原子力発電所の新規制基準適合性審査の状況について

令和2年10月7日
原子力規制庁

北海道電力(株)泊発電所3号炉設置変更許可申請(本体施設)に係る審査状況【令和2年10月6日時点】

1. 北陸電力(株) 志賀原子力発電所2号炉の敷地(陸域・海岸部)の評価対象断層の活動性評価について

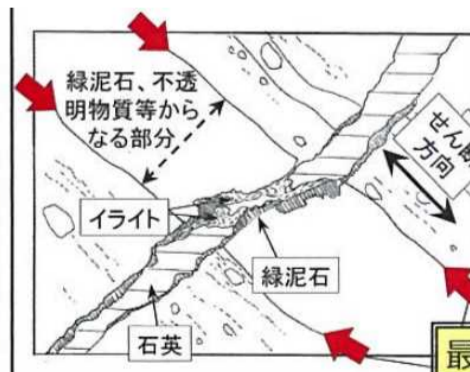
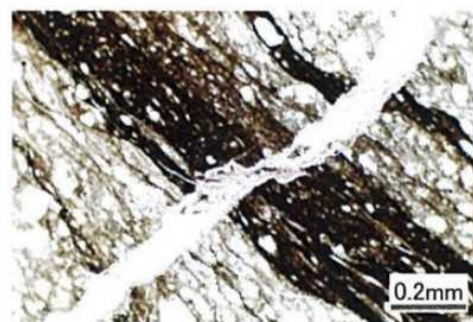
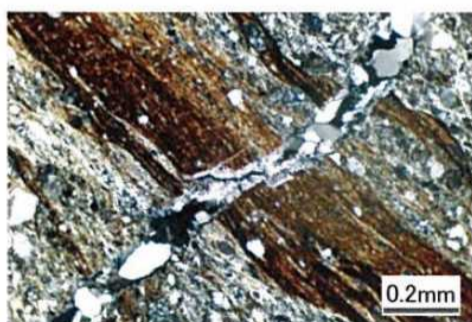
審査項目		ステイタス※	直近の審査会合	現時点における主な論点
地質 (第3、4条)	敷地の地質・地質構造	②	2020/10/2	<p>●令和2年10月の審査会合において、敷地内断層の活動性評価の対象として既に選定されている9本の断層に、海岸部の断層1本を新たに加えた合計10本の断層を評価対象とした選定結果の妥当性について確認した。</p> <p>●既に選定されている9本の断層については、事業者は、上載地層を用いた評価及び断層最新面と鉱物脈との交差関係により活動性評価を行う方針としていることから、上載地層の年代等の評価の妥当性、鉱物脈の形成環境・形成時期等の評価の妥当性について説明を求めている。令和2年7月の審査会合において、追加調査結果を踏まえた鉱物脈法又は上載地層法による評価結果について審議を行い、鉱物脈法を用いたデータが拡充されていることを確認した。これらのデータ拡充を受け、生成温度が低い鉱物脈の評価への適用性に関する追加説明、断層最新面と鉱物脈との交差関係が明確でない箇所の追加データの取得等を求めた。今後、新たに追加された活動性評価の対象断層も含めて、その活動性評価の妥当性について事業者から説明を受け、内容を確認していく。</p>
	敷地周辺の地質・地質構造	②	2017/12/8	
地震動 (第3、4条)	地下構造	①	—	<p>●敷地内の断層の活動性評価に関連する敷地近傍及び能登半島の西岸の地形、地質・地質構造について審査中。海岸部の地殻変動地形と断層の関係性を踏まえ、震源として考慮する活断層の選定と活動性評価の妥当性について説明を求めている。今後、事業者から説明を受け、内容を確認していく。</p>
	震源を特定して策定する地震動	①	—	
	震源を特定せず策定する地震動	①	—	
	基準地震動	①	—	
	地盤・斜面の安定性	①	—	
	耐震設計方針	①	—	
津波(第5条)	地震による津波	①	—	<p>●概要説明を聴取し、主要な論点を提示 先行の審査状況を踏まえ審査資料を準備するよう指示</p>
	地震以外による津波	①	—	
	基準津波	①	—	
	耐津波設計方針	①	—

- 約12~13万年前以前の地層が確認できたS-1, S-2・S-6, S-4について, 上載地層法による評価を実施した。
- 変質鉱物の生成年代に関する詳細な検討を行い, 少なくとも後期更新世以降に生成されたものではないと評価した変質鉱物(イライト/スメクタイト混合層, オパールCT※1, フィリップサイト※1)及び碎屑岩脈を用いて, 全ての評価対象断層に対して, 鉱物脈法等による評価を実施した。

*第902回会合(R2.10.2)では, 更に1断層(K-18)を加えて活動性評価を行う方針を確認
